廃炉発官 30 第 240 号  
平成 30 年 11 月 28 日

福島第一原子力発電所 特定原子力施設に係る実施計画 変更認可申請書の  
一部補正について

平成 30 年 7 月 20 日付け廃炉発官 30 第 135 号をもって申請しました福島第一原子力発電所 特定原子力施設に係る実施計画 変更認可申請書を別紙のとおり一部補正をいたします。

中低濃度タンク（G 6 エリア）の設置に関する審査の進捗を踏まえ、下記の通り変更を行う。また、K 2 エリアタンク公称容量変更及び配管の検査確認事項統一に伴う記載変更を行う。併せて、原規規発第1808234号及び原規規発第1809102号にて認可された実施計画の反映を行う。

タンクエリア詳細図

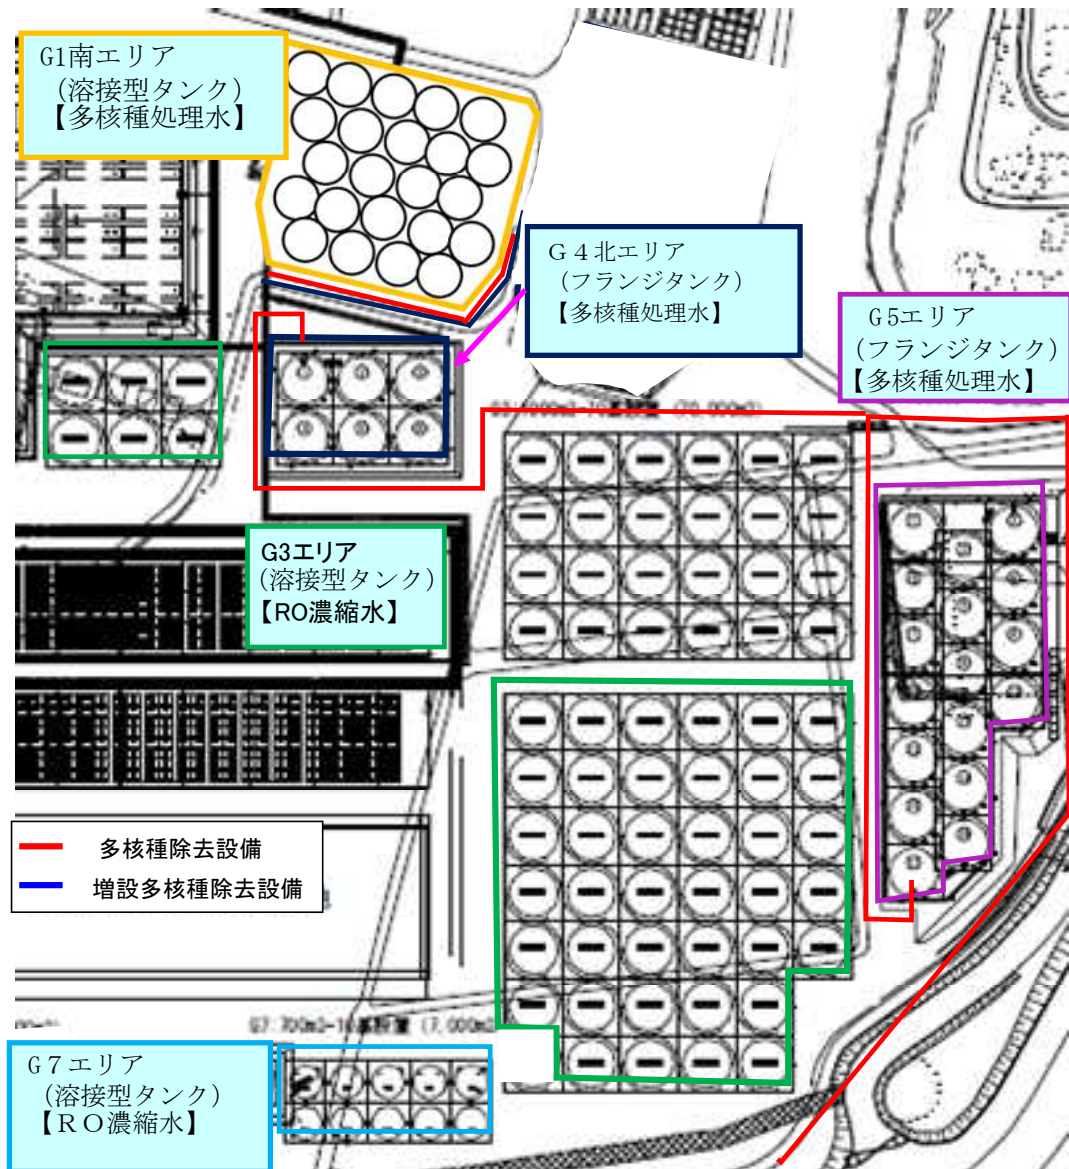
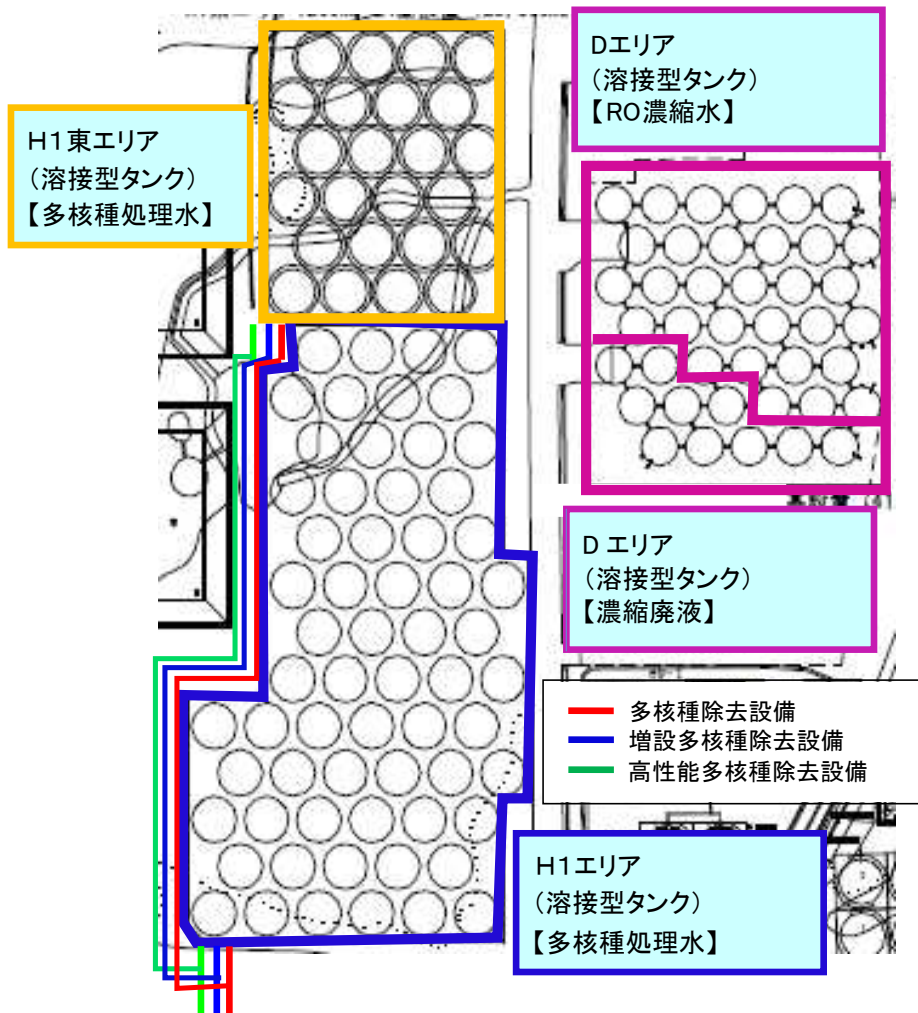
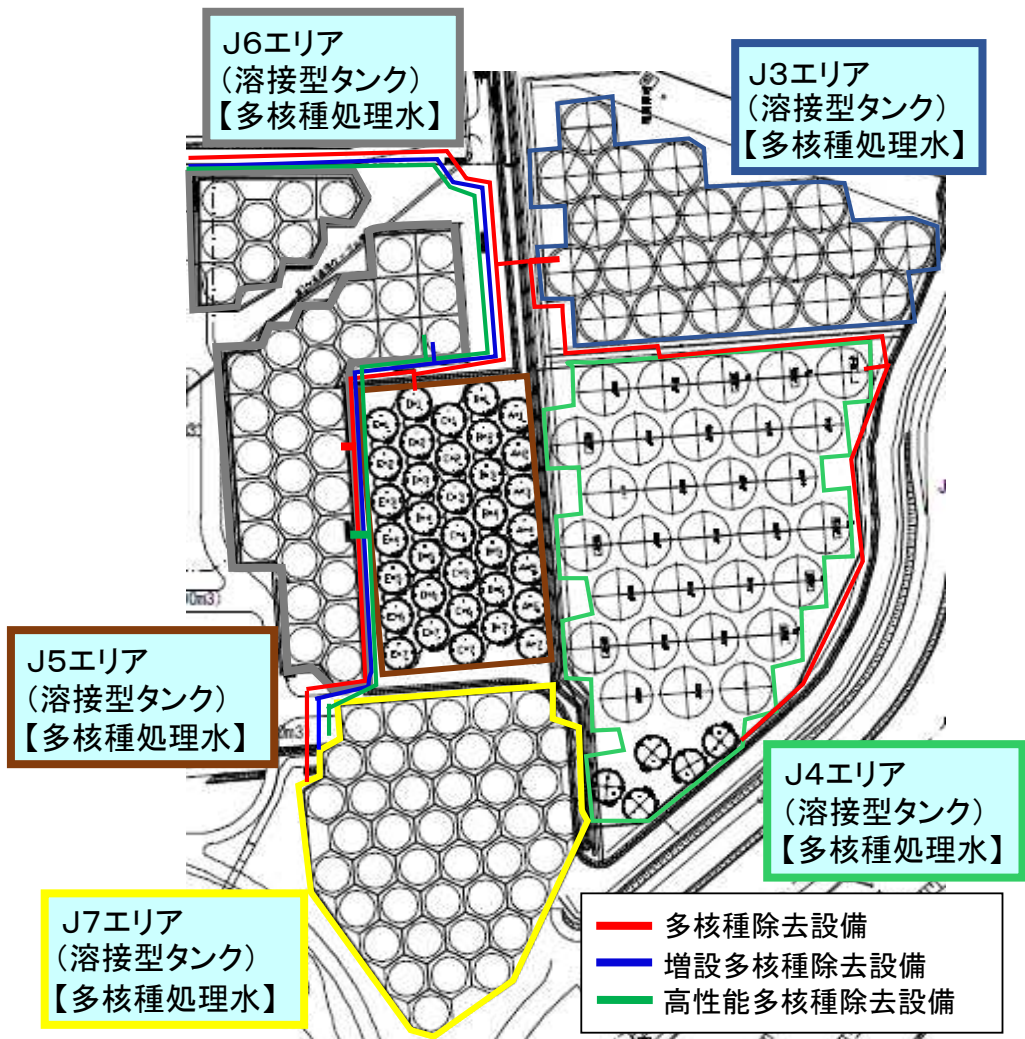
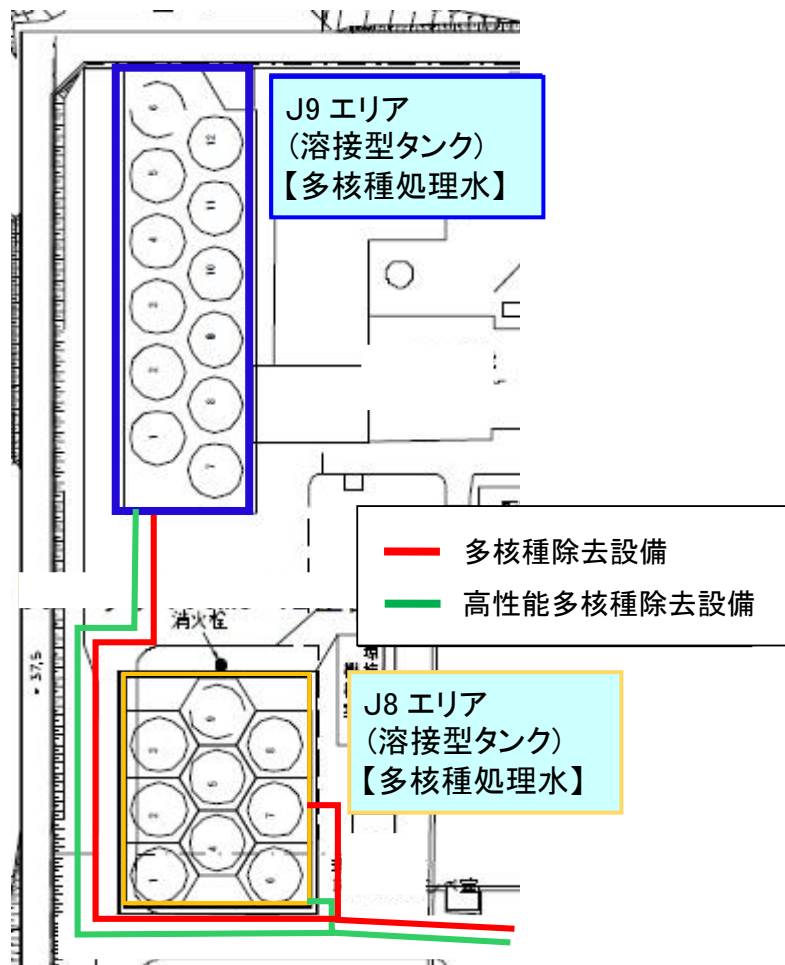
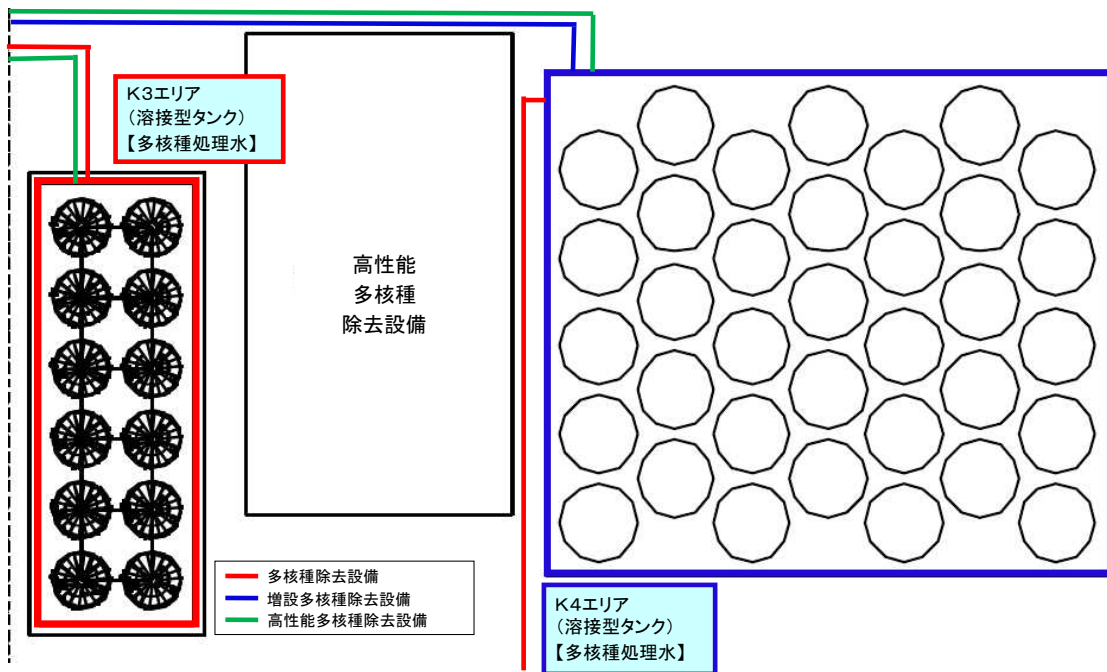
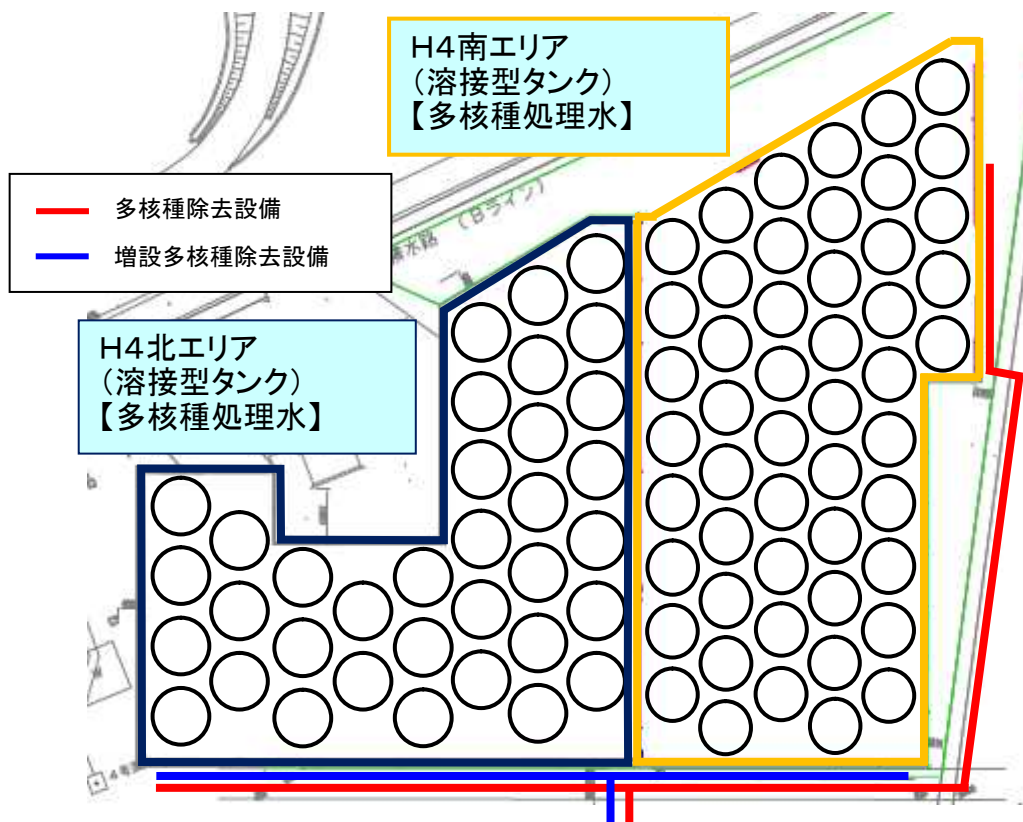
- ・中低濃度タンク（G 6 エリア）の基本仕様、構造強度評価、耐震評価、基礎外周堰の高さ及び堰内容量、タンクエリア詳細図、タンク概略図の記載の変更
- ・中低濃度タンク（K 2 エリア）の公称容量変更に伴う基本仕様、構造強度評価、耐震評価、基礎外周堰の高さ及び堰内容量、タンクエリア別基数の記載の変更
- ・配管の検査確認事項統一に伴う記載の変更
- ・原規規発第 1809102 号にて認可された実施計画の反映
